ექსპერტის დასკვნა № 006510817

ექსპერტიზის სახეობა: საინჟინრო ექსპერტიზა

გთხოვთ ჩაატაროთ ექსპერტიზა და გასცეთ დასკვნა, რომ ჩვენს მიერ დაგეგმილი მრავალბინიანი საცხოვრებელი სახლის მშენებლობა არ მოახდენს უარყოფით ზეგავლენას არსებულ მომიჯნავე შენობა-ნაგებობების მიმართ

ქ. თბილისში, სოფ. დიღომში არსებული ნაკვეთის (ს/კ: 01.72.14.040.474) მომიჯნავედ არსებული ორსართულიანი საცხოვრებელი სახლის და მრავალსართულიანი კორპუსის ვიზუალური გამოკვლევის საფუძველზე შეგვიძლია ცალსახად დავასკვნათ, რომ მათი ტექნიკური მდგომარეობა დამაკმაყოფილებელია, შენობებს არანაირი დაზიანება ან დაუშვებელი დეფორმაცია არ გააჩნიათ.

ფოტო 1

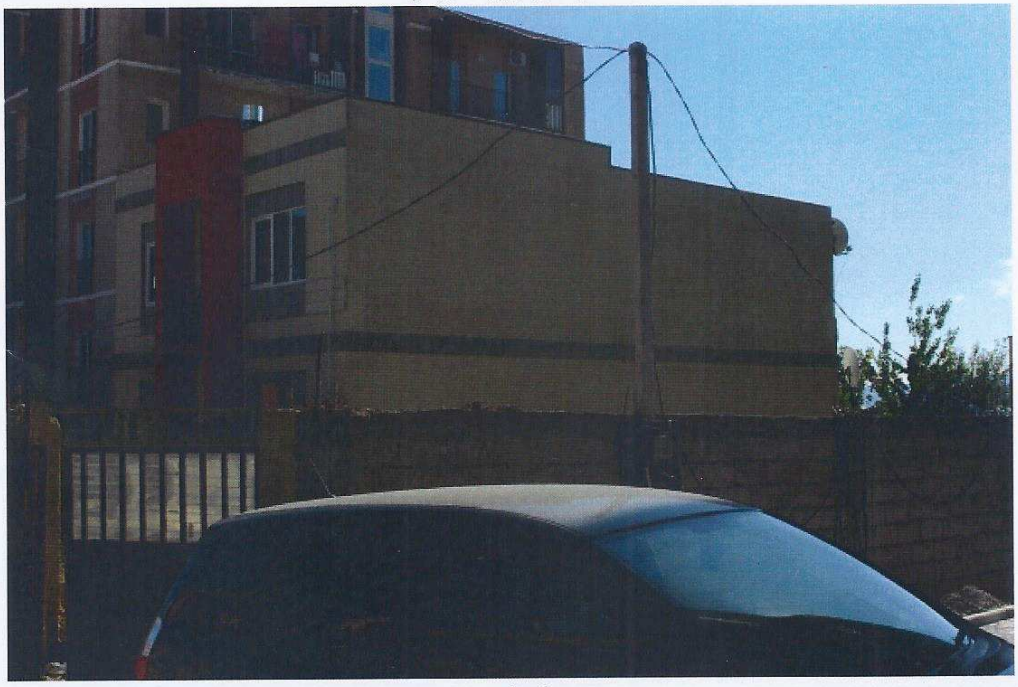
უშუალოდ სამშენებლო მოედანს (ს/კ: 01.72.14.040.474) ემიჯნება ორსართულიანი საცხოვრებელი სახლი (იხ. ფოტო 1) და მრავალსართულიანი კორპუსი (იხ. ფოტო 2). დამკვეთის მიერ წარმოდგენილი ნახაზების (იხ. დანართი, ჭრილი) თანახმად, მიუხედავად მათი სართულიანობის მნიშვნელოვანი განსხვავებისა, ორივეს გააჩნიათ მიწისქვეშა სართული (სარდაფი).

ორსართულიანი ინდივიდუალური საცხოვრებელი სახლი, დამკვეთის მიერ მოწოდებული ინფორმაციით აშენებულია 2014 წელს, გეგმაში მართკუთხა ფორმისაა , მაქსიმალური ზომებით ღერძებში 8.7x14.2 მ და საერთო სიმაღლით H=7.4 მ (პარაპეტის ზედა კიდის ნიშნული). აღსანიშნავია აგრეთვე აღნიშნული სახლის დაფუძნების ნიშნული - 2.8 მ ზედაპირიდან.

გარეგანი დათვალიერებით (იხ. ფოტო 1, 3-:-5) და მაცხოვრებლის გადმოცემით დღეისათვის არანაირი, მაგალითად ბზარების ან სხვა სახის, დეფორმაციები შენობას არ გააჩნია. ერთადერთი ბზარი ჩვენს მიერ გამოვლენილი იქნა მხოლოდ მომიჯნავე ნაკვეთებს შორის არსებულ გამყოფ კედელში (იხ. ფოტო 3).

ფოტო 2

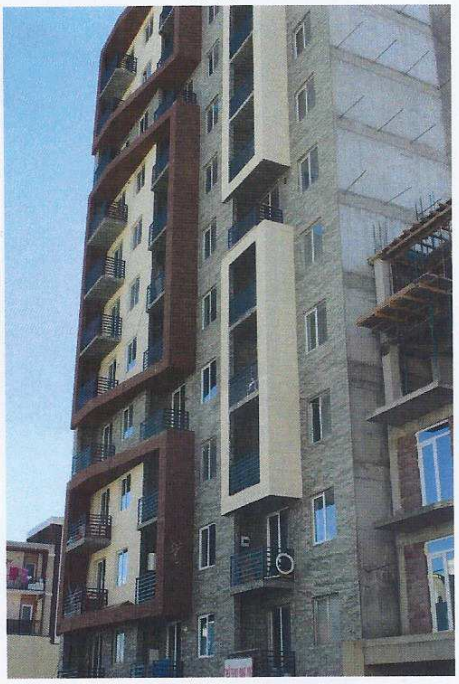
ზემოთხსენებული მრავალსართულიანი საცხოვრებელი კორპუსის (იხ. ფოტო 2) მშენებლობა პრაქტიკულად დამთავრებულია, დღეისათვის ცალკეული სამუშაოები მიმდინარეობს მხოლოდ უკანა ეზოს მხრიდან.

კორპუსი გეგმაში თითქმის მართკუთხა მოხაზულობისაა, მაქსიმალური ზომებით 16.8x18.4 მ ღერძებში და საერთო სიმაღლით H=38.8 მ, ხოლო ტიპიური სართულების სიმაღლე h_i =3.2 მ. შენობის 1.0 მ სისქის მქონე საძირკვლის ფილა დაფუძნებულია რელიეფის ზედაპირიდან 4.0 მ სიღრმეში. ძირითადი მზიდი კონსტრუქციები წარმოდგენილია სივრცულ კარკასში, დიაფრაგმით და სართულშუა გადახურვის დისკებით მონოლითურ რკინაბეტონში შესრულებული. ანალოგიურ კონსტრუქციებშია გადაწყვეტილი კიბის უჯრედი და ლიფტის შახტა, ხოლო კარკასის შევსება, რკინაბეტონის დიაფრაგმის გარდა ამოშენებულია წყობაში წვრილმარცლოვანი ბეტონის (სავარაუდოთ კერამზიტული) ბლოკების გამოყენებით. კონსტრუქციებში დეფორმაციები ან დაუშვებელი დარღვევა ჩვენს მიერ არ დაფიქსირებულა.

ბურღვითინექციური ხიმინჯების ფარდა-ეკრანის სამონტაჟო გეგმა

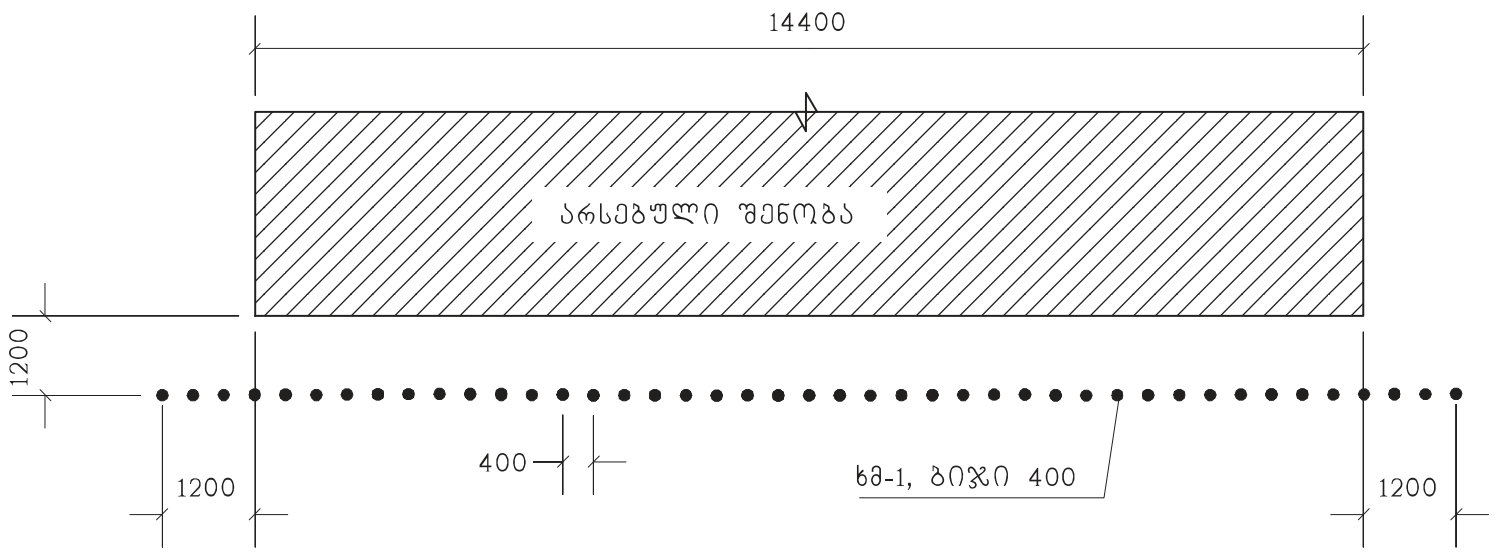
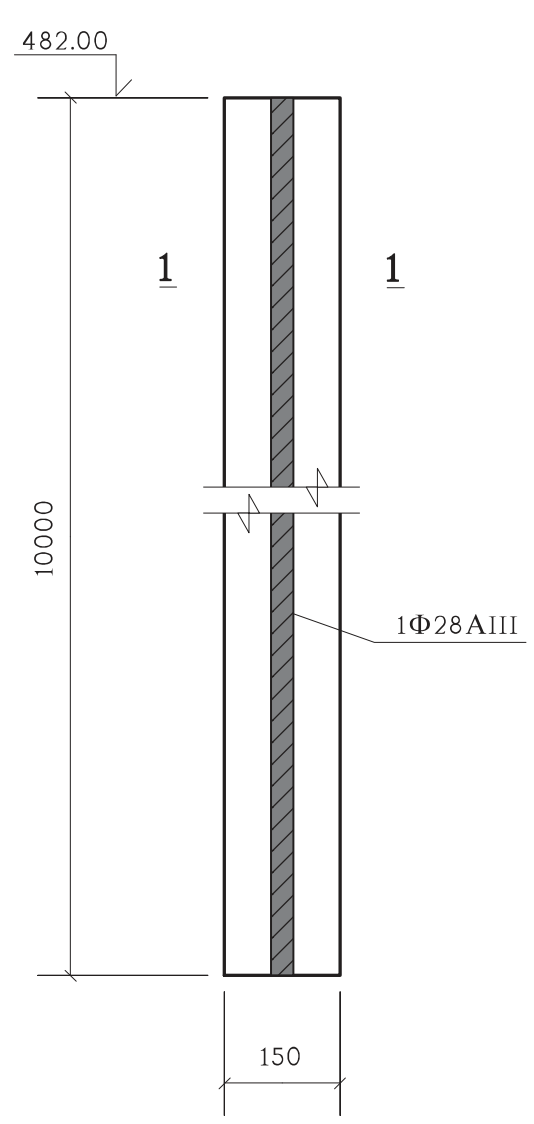
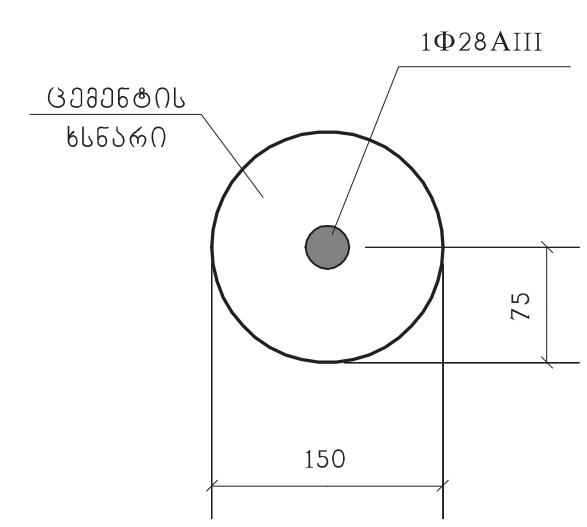
ქვაბულის მოწყობის ნახაზის მიმართ არის შემდეგი სახის შენიშვნები და რეკომენდაციები:

1. ნახაზზე მკაფიოდ უნდა იყოს მოცემული არსებული შენობების საძირკვლებიდან ხიმინჯების დაშორების მინიმალური მანძილები, მოცემული უნდა იყოს ქვაბულის მოწყობისათვის საჭირო სამუშაოების თანმიმდევრობა;

2. გადაიხედოს კედელში გამოყენებული ხიმინჯების არმირება - ის უნდა შეესაბამებოდეს ანგარიშით მიღებულ შედეგებს;
